Žiadosť o vysvetlenie – odpoveď 17

„OBNOVA BUDOVY STAVEBNEJ FAKULTY STU V BRATISLAVE – BLOK A“

vyhláseného vo VVO č. 70/2022 zo dňa 16.03.2022 pod značkou 16566 - MSP podáva nasledovné vysvetlenie:

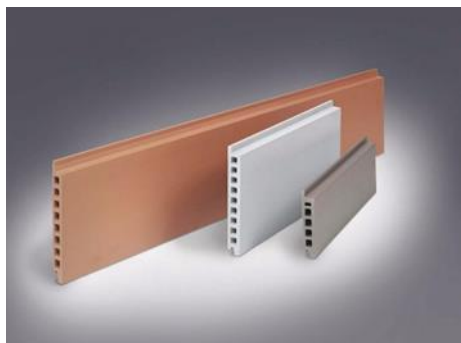
V projektovej dokumentácii pre časť „Obvodový plášť“ v časti Architektúra, v Technickej správe v bode 3.1 je uvedená SKLADBA ZATEPLENEJ STENY S ODVETRANÝM KERAMICKÝM OBKLADOM. V správe je uvedené, aby sa keramický obklad čo najviac priblížil súčasnemu výzoru (obklad rozmeru 26x6,5cm) a bol umiestnený na hliníkovom rošte, obdobne ako osadený kamenný obklad. Technické riešenie osadenia obkladu rozmeru 26x6,5cm priamo na hliníkový rošt nie je možné. Realizácia je možná buď použitím veľkoformátového keramického obkladu (vtedy nebude dodržaná požiadavka na zachovania vzhľadu súčasného výzoru obkladu), alebo použitím podkladovej dosky na hliníkový rošt, kde sa bude osádzať obklad požadovaných rozmerov 26x6,5cm.

Prosíme verejného obstarávateľa o zadefinovanie realizovateľného technického riešenia, alebo systému na realizácii odvetraného keramického obkladu.

Nový keramický odvetraný fasádny obklad na budove Bloku A SvF STU v Bratislave nemusí rozmerovo zodpovedať súčasnemu obkladu. Môže byť použité riešenie vo forme ťahaných keramických obkladov (napr. BENCHMARK TILE, ARGETON a pod.) rozmerov 200 x 400 mm (alebo podobných) kotvených na nosný rošt.

Farebné riešenie by sa malo približovať súčasnemu obkladu. Môžu byť použité aj väčšie formáty obkladov s horizontálnymi drážkami imitujúcimi rozdelenie na viacero menších formátov.
